ASUNTO: **Informe Final de Auditoría NTC 6047/2013 - Requisitos de accesibilidad al medio físico
- Espacios de Servicio al Ciudadano en la Administración Pública.**

Alcance de la Auditoría:					Infraestructura física del Icfes. Edificio Elemento. Torre II. Calle 26 Nro. 69-76 (Pisos 16, 17 y 18 + Acceso Principal y Sótanos)												
Criterios de la Auditoría:					NTC 6047/2013. Requisitos de accesibilidad al medio físico. Espacios de Servicio al Ciudadano en la Administración Pública.												
TIPO DE AUDITORÍA																	
Virtual						Presencial			X			Mixta					
METODOLOGÍA Y PROCEDIMIENTO DE LA AUDITORÍA

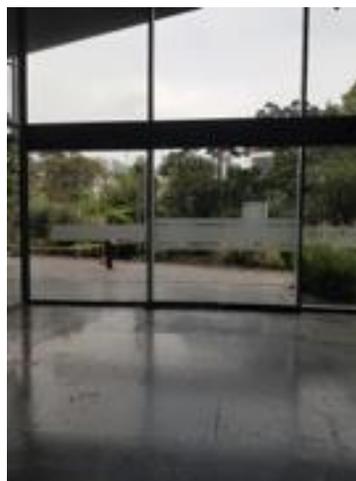
3. **No conformidad 3:** Se observa que la máquina para pago de estacionamiento, la cual está fuera de servicio, no cumple con las medidas de accesibilidad mínimas exigidas, dado que al verificarla las medicas fueron: altura de 1.20m para pago con tarjeta y 1.05m a la tarjeta lectora, lo anterior en contravía de lo establecido en la NTC 6047 numeral 6.9 "Control del Estacionamiento": deben estar a una altura entre 800mm y 1100mm.

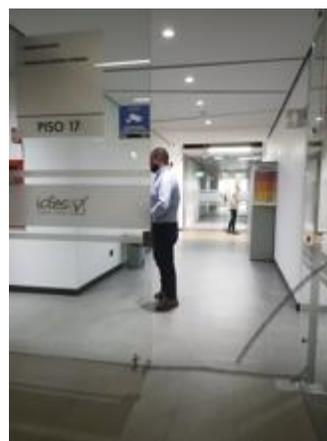
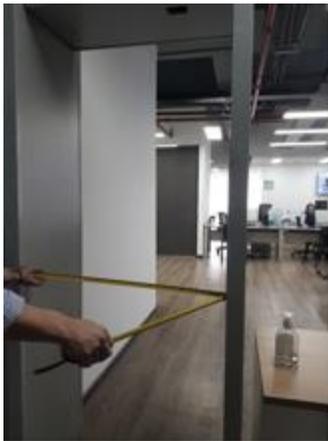
6. **No conformidad 6:** No se está cumpliendo con el ancho mínimo de pasillos internos, esto teniendo en cuenta las siguientes evidencias:

Piso 16 - No cumple el ancho mínimo de acceso en pasillo, mide 76cm.

Piso 16 - Puerta de acceso ancho de 96cm.

Piso 17 - Puerta de acceso con 99cm de ancho.

Piso 17 - Acceso a oficina con ancho de 66cm, está ubicada en la Subdirección de Instrumentos.

Piso 17 - Ingreso con ancho de 1.16cm, Oficina Subdirección de Producción de Instrumentos.

Piso 18 - Ancho puerta de ingreso 1m.

Lo anterior en contravía de lo establecido en la norma NTC 6047 numeral 7.4 "Pasillos Internos" El ancho mínimo no obstruido de los corredores debe ser 1 200 mm, pero se recomienda un ancho de 1 800 mm.

ANÁLISIS DE LAS OBSERVACIONES PLANTEADAS: La Subdirección de Abastecimiento y Servicios Generales, mediante radicado No. 202230004118 del 12 de octubre de 2022 precisó la condición normativa relacionada con la medida de puertas, la cual es aceptada y por lo tanto se modifica la No Conformidad focalizando el hallazgo para pasillos (aceptado por el proceso) en los siguientes términos:

“No conformidad 6: No se está cumpliendo con el ancho mínimo de pasillos internos, esto teniendo en cuenta las siguientes evidencias:

Piso 16 - No cumple el ancho mínimo de acceso en pasillo, mide 76cm.

Piso 17 - Acceso a oficina con ancho de 66cm, está ubicada en la Subdirección de Instrumentos.

Piso 17 - Ingreso con ancho de 1.16cm, Oficina Subdirección de Producción de Instrumentos.

Lo anterior en contravía de lo establecido en la norma NTC 6047 numeral 7.4 “Pasillos Internos” El ancho mínimo no obstruido de los corredores debe ser 1 200 mm, pero se recomienda un ancho de 1 800 mm”.

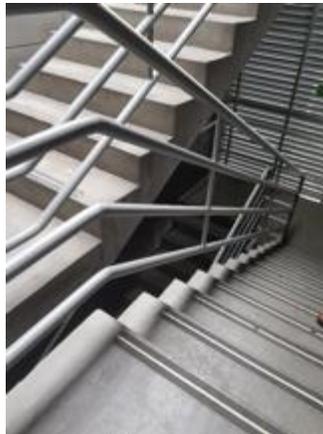
7. **No conformidad 7:** No se evidencian indicadores visuales o táctiles en la parte superior e inferior para el ingreso a las escaleras, esto en contravía de lo establecido en la norma NTC 6047 en el numeral 11.5 Advertencias Visuales y Táctiles. El indicador visual en la distancia de avance puede estar a 15 mm máximo desde el frente del perfil. Como alternativa, se debe suministrar una línea de advertencia visual con un ancho entre 50 mm y 100 mm en la distancia de avance en el primero y en el último escalón del tramo.

ANÁLISIS DE LAS OBSERVACIONES PLANTEADAS NC 1 a 5: La Subdirección de Abastecimiento y Servicios Generales, mediante radicado No. 202230004118 del 12 de octubre de 2022 precisó: *“No se acepta la no conformidad, teniendo en cuenta que el área objeto de mejora, no se encuentra dentro de las áreas arrendadas y corresponde a áreas comunes, en este sentido el Icfes no puede hacer inversiones sobre estas áreas.”*. No obstante, el arrendador manifiesta: *“Por tratarse de un área común, se debe proceder a cotizar el requerimiento con las áreas técnica y financiera, para aprobación por parte de la entidad, proceso a mediano plazo de acuerdo a los tiempos que establezca el área encargada. Adicionalmente se debe solicitar permiso la administración para su implementación.”* (subrayado fuera del texto original), por lo tanto, se mantiene la No Conformidad, sugiriendo la espera de respuesta del proveedor frente al escalonamiento efectuado y las gestiones propuestas.

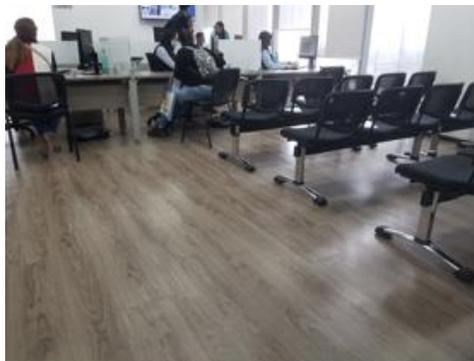
8. **No conformidad 8:** En la recepción del piso 16 no se tiene señalización del piso para la ubicación de sillas de ruedas, filas prioritarias, ni atención de personas con discapacidad. Esto en contravía a lo indicado en la norma NTC 6047 en el numeral 4. “Diagrama de zonas y requisitos de los espacios físicos destinados al servicio ciudadano” y 4.3 “Zona III Atención”. En estos espacios se debe prever la ubicación de módulos o ventanillas prioritarias, destinadas para la atención a personas en condición de discapacidad adultos mayores, niños, mujeres embarazadas, personas de talla baja y población vulnerable en general.

ANÁLISIS DE LAS OBSERVACIONES PLANTEADAS: La Subdirección de Abastecimiento y Servicios Generales aceptó la No Conformidad que se refiere a la Recepción ubicada en el piso 16 en la Unidad de Atención al Ciudadano, en donde se manifiesta que se presentará cotización por parte del arrendador frente a la demarcación de la zona para personas con movilidad reducida.

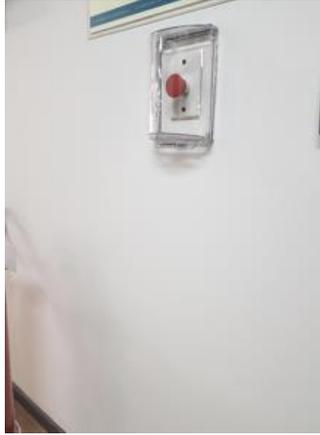
16. **No conformidad 16:** No se evidencia cumplimiento de altura de caja de alarma, se encuentra a 1.15cm del piso, esto en contravía a lo indicado en la norma NTC 6047 en el numeral 41.2 Ubicación, Alturas y Distancias. Los dispositivos, los controles (válvulas de radiador, cajas de fusibles, interruptores, botones pulsadores, intercomunicadores, entre otros.) se deben instalar a una altura accesible para su alcance y operación, entre 800 mm y 1 100 sobre el nivel del suelo y deben estar ubicados a un mínimo de 600 mm de cualquier esquina interna, preferiblemente 700 mm.

ANÁLISIS DE LAS OBSERVACIONES PLANTEADAS: La Subdirección de Abastecimiento y Servicios Generales, mediante radicado No. 202230004118 del 12 de octubre de 2022 no acepta el hallazgo por las razones expuestas en el informe técnico remitido por el arrendador, el cual expone que: *“Si bien la caja de alarma se encuentra a 005 cm más a la altura requerida por la norma, el diseño y la construcción de controles de los dispositivos, permiten que cualquier persona le dé un manejo seguro e independiente. Se considera que este elemento puede funcionar en las condiciones que se encuentra actualmente”*; por lo tanto, en esta justificación precisan el incumplimiento con una argumentación subjetiva que no es válida en el requisito de la norma, manteniéndose así la No Conformidad.
